Nábřeží řeky Svratky - Realizace protipovodňových opatření
města Brna – etapy VII a VIII (ORG 5344)

ZL 116

SO 07.09 Kolonáda

ZM 089.a - Zlepšení podmínek pro stromy na Kolonádě-ZVĚTŠENÍ
PROKOŘENITELNÉHO PROSTORU

Věc: **ZMĚNA 089 – Zlepšení podmínek pro stromy na kolonádě – varianta 5**

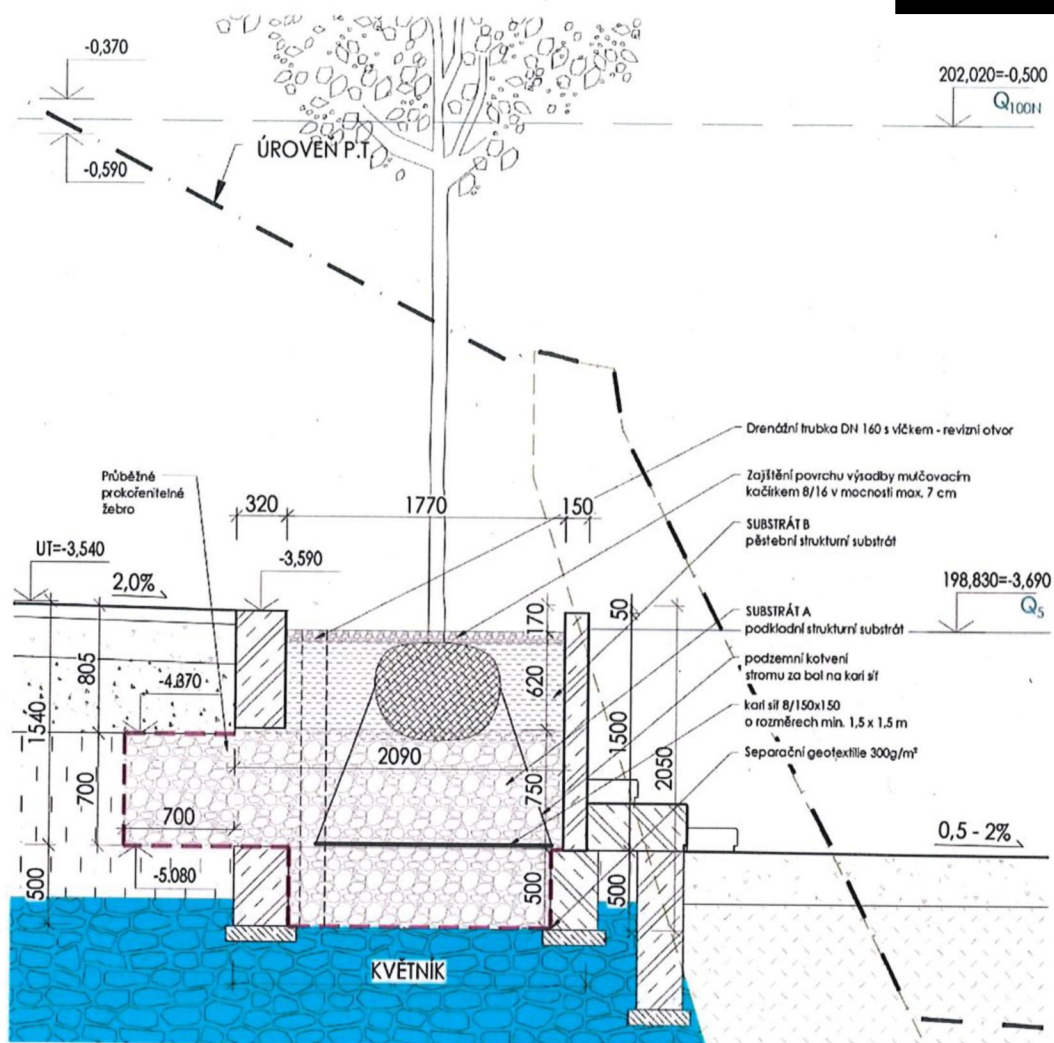
Změna vegetačních úprav na kolonádě spočívá ve zvětšení prokořenitelného prostoru pro vysazované stromy. Tato varianta uvažuje úpravy v rámci konstrukce květináčů a doplnění prokořenitelného žebra. Tato změna slouží k dosažení optimálního a dlouhodobě udržitelného cílového stavu stromořadí bez nutnosti zásahu do okolních konstrukcí.

Květináč bude vyplněn podkladním strukturním substrátem A o mocnosti cca 1200 mm. Nad touto vrstvou bude proveden pěstební strukturní substrát B. Od rostlého nebo nasypaného terénu bude substrát oddělen separační geotextilií. Pro revizi nasyceného stavu substrátu bude do květináče umístěna drenážní trubka DN 160 s víčkem. Prokořenitelné žebro, které zvětšuje prostor pro růst kořenů a nahrazuje zhutnělou zemní pláň, bude založeno jako průběžný pás strukturálního substrátu navázaný na otevřenou zadní stranu květináče. Žebro bude založeno v šíři cca 700 mm a mocnosti cca 700 mm.

Řez navrženou konstrukcí viz strana 2.
